東海発電所

原子炉施設保安規定変更認可申請書

補足説明資料

2023 年 7 月 18 日

第1図 動力消防ポンプを使用した初期消火対応フロー

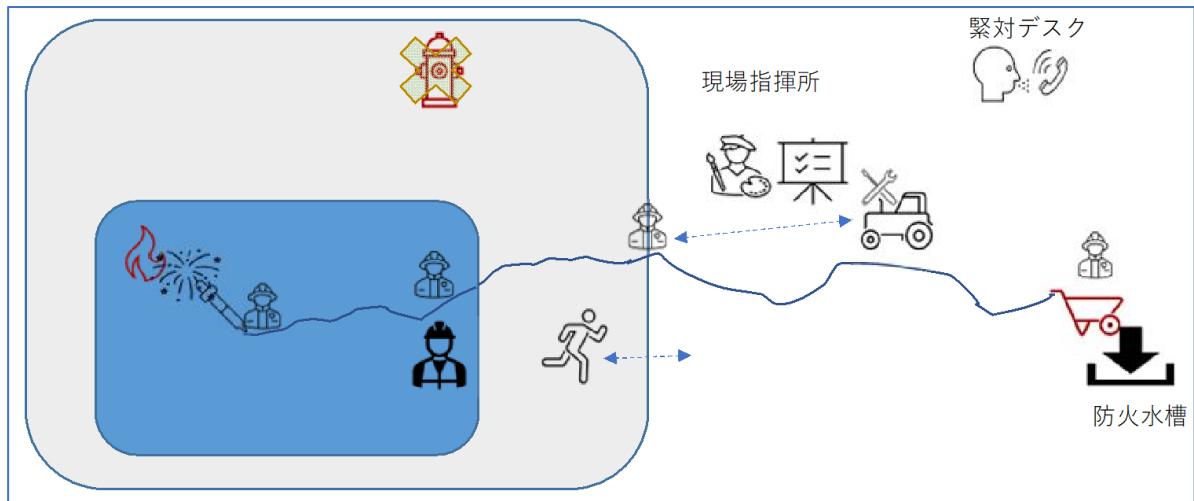
消火器による初期消火が困難な状況で、動力消防ポンプを使用した初期消火を行う場合の対応及び配置する要員の役割を検討した。その結果、東海発電所として独立した初期消火体制（8名）で初期消火活動が可能であることを確認した。

動力消防ポンプを使用した初期消火を行う場合の対応フローを第1図に、放水時の要員配置を第2図に示す。

① B区域にて火災発生

通報連絡責任者(1名) ; 119番通報及び緊急時対策所での対応
現場連絡責任者(1名) ; 公設消防誘導のため正門へ移動
連絡担当(1名) ; 発災現場へ移動
現場指揮者(1名) ; 防護服装着
消火担当(4名) ; 防護服装着

② 消火器による初期消火

通報連絡責任者(1名) ; 緊急時対策所での対応
現場連絡責任者(1名) ; 公設消防誘導及び現場指揮所活動
連絡担当(1名) ; 発災現場へ移動及び消火器による初期消火
現場指揮者(1名) ; 発災現場へ移動
消火担当(4名) ; 2名はB区域発災現場へ移動
2名は資機材等運搬, 現場指揮所設営

③ 動力消防ポンプによる放水準備

通報連絡責任者(1名) ; 緊急時対策所での対応
現場連絡責任者(1名) ; 公設消防誘導及び現場指揮所活動
連絡担当(1名) ; 発災現場での状況報告等
現場指揮者(1名) ; 発災現場にて初期消火活動指揮
消火担当(B区域)(2名) ; B区域内ホース展張
消火担当(B以外)(2名) ; 動力消防ポンプ準備及びB区域入口
までホース展張

④ 放水

通報連絡責任者(1名) ; 緊急時対策所での対応
現場連絡責任者(1名) ; 公設消防誘導及び現場指揮所活動
連絡担当(1名) ; 発災現場での状況報告等
現場指揮者(1名) ; 発災現場にて初期消火活動指揮
消火担当(B区域)(2名) ; 発災現場にて筒先, ホース対応
消火担当(B以外)(1名) ; 動力消防ポンプ操作対応
消火担当(B以外)(1名) ; ホースハンドリング, 資機材対応
